玄海原子力発電所3号炉 高経年化技術評価に係るヒアリング
コメント反映整理表＜照射誘起型応力腐食割れ＞

2023年7月25日 九州電力㈱

玄海 3 号炉 – IASCC – 2

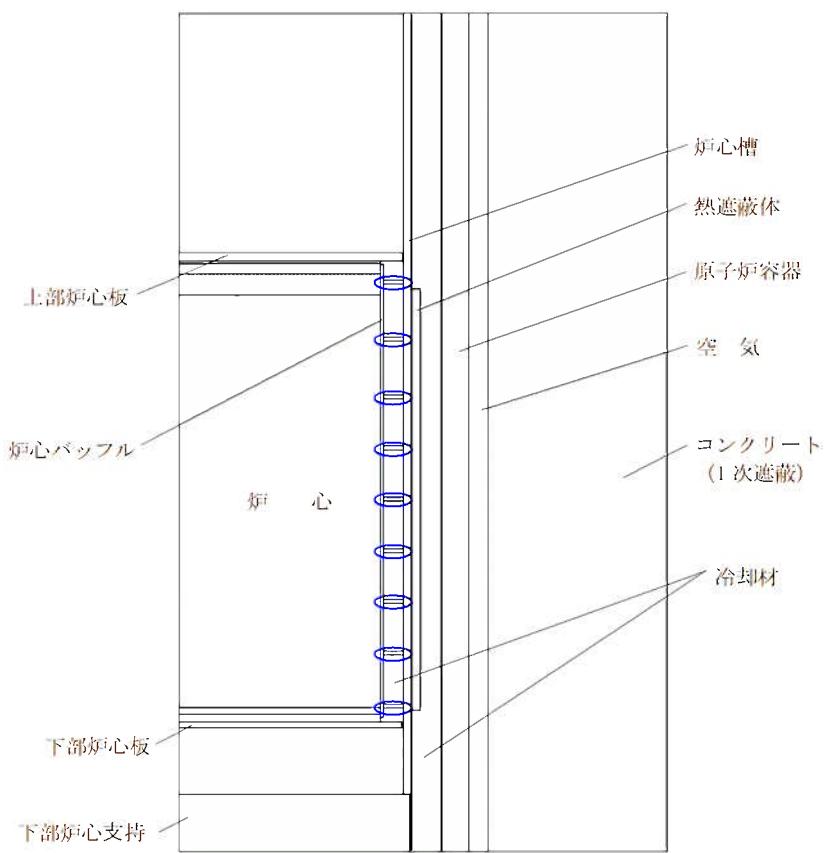
タイトル	応力評価を行う際のモデルに用いられている材料の各種数値条件等（材料定数、照射材のデータか、公表データか、どこでオーソライズされたのか）を説明すること。		
説 明	IASCC 評価における応力評価に使用した物性値の出典を以下に示す。		
評価内容	パラメータ	出典	
熱伝導解析	密度	日本機械学会 伝熱工学資料 改訂第 4 版	
	定圧比熱		
	粘性係数		
	熱伝導率		
構造変形解析	ヤング率	発電用原子力設備規格 設計・建設規格 JSME S NC1-2005/2007	
	線膨張係数		
	ポアソン比		
割れ発生予測	IASCC 発生しきい線	(独) 原子力安全基盤機構 照射誘起型応力腐食割れ (IASCC) 評価技術に関する 報告書
